Ombyggnad kontor

PI AN 3

SKALA	A3=1:50	NUMBER	A-40.1-131	BET	-
-------	---------	--------	------------	-----	---

PLAN 3

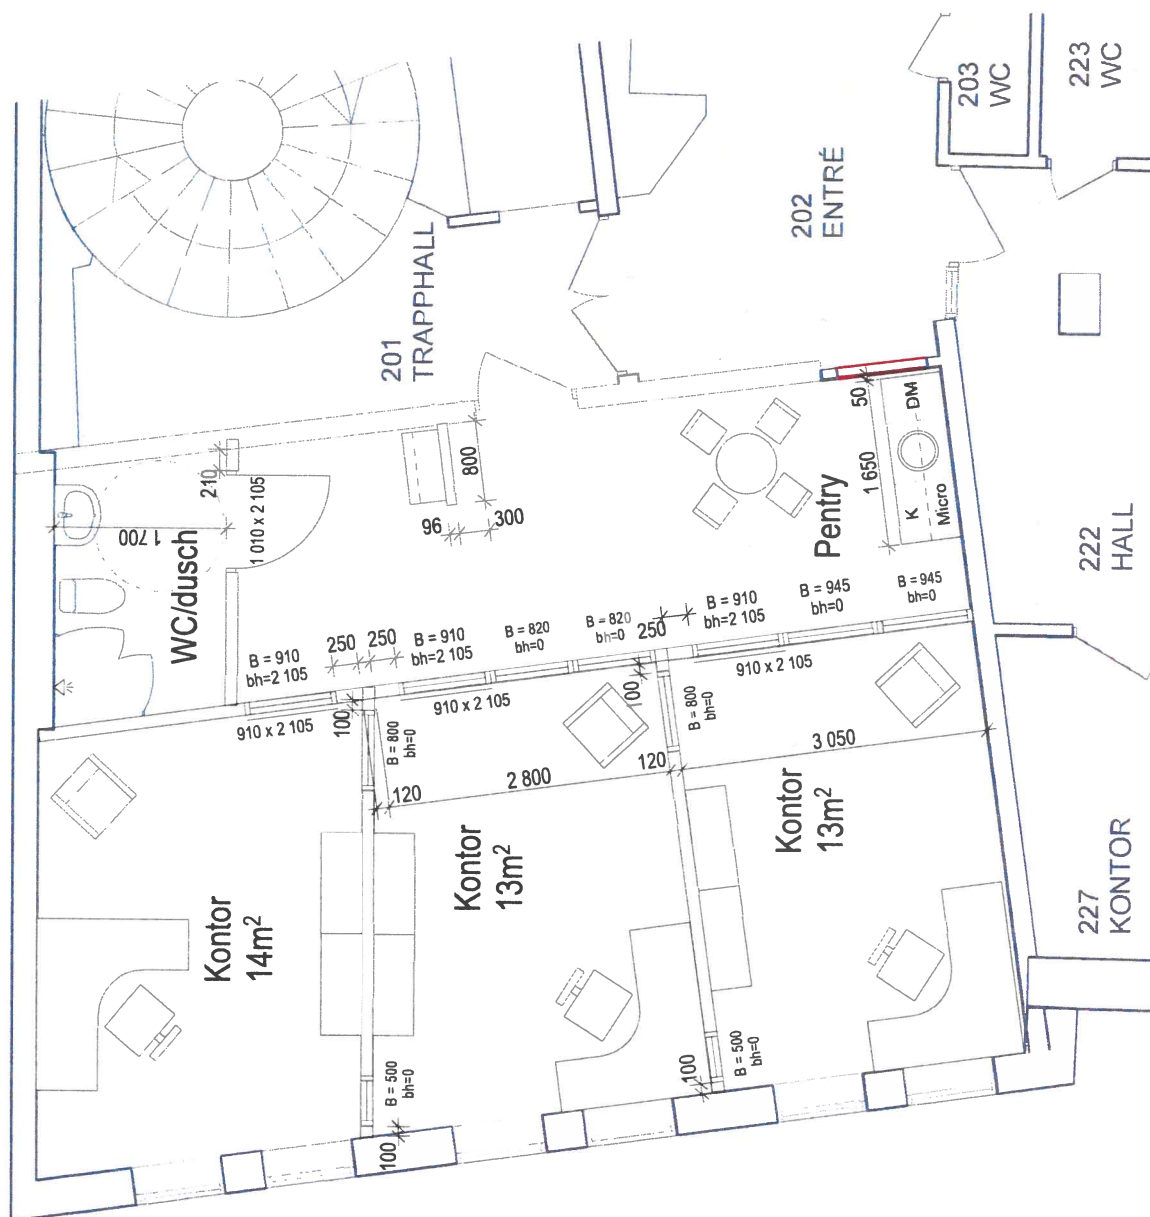
På ritning är ej höjd på invändiga fönsterpartier angiven.
Invändiga fönsterpartier skall gå från golv till tak. Höjd mäts på insidan.
Överljus ovan invändiga dörrar skall gå upp till tak, lika glaspartier.
